改善箇所説明図

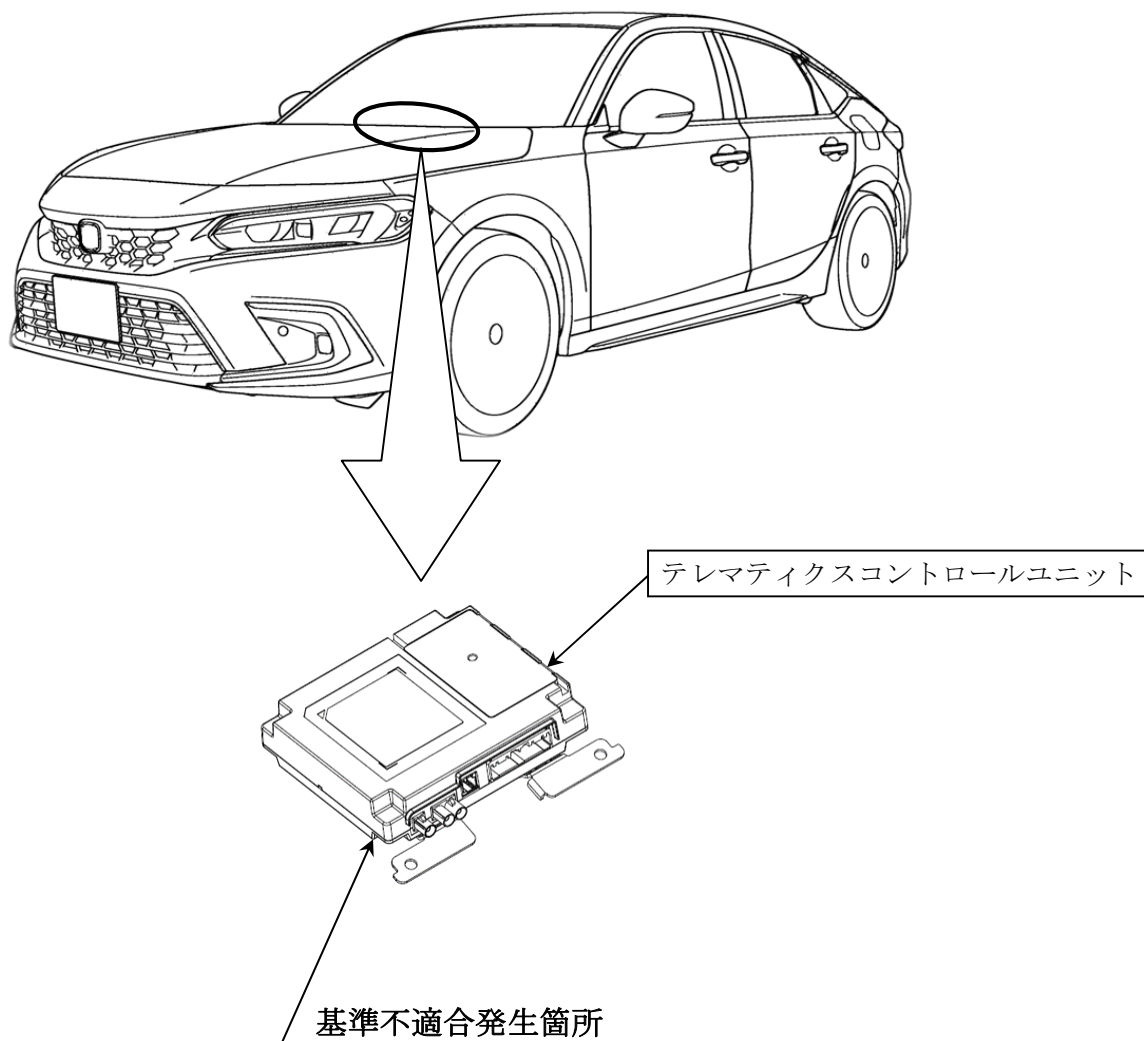
事故自動緊急通報装置において、テレマティクスコントロールユニットの制御プログラムが不適切なため、通話接続中に圏外で接続が途切れた後、圏内に入っても自動で再接続しない。そのため、保安基準に適合しない。

全車両、テレマティクスコントロールユニットを対策プログラムに書き換える。

注： は書き換え部品を示す。

識別：車台番号打刻の下五桁目上部に黄色ペイントを塗布する。
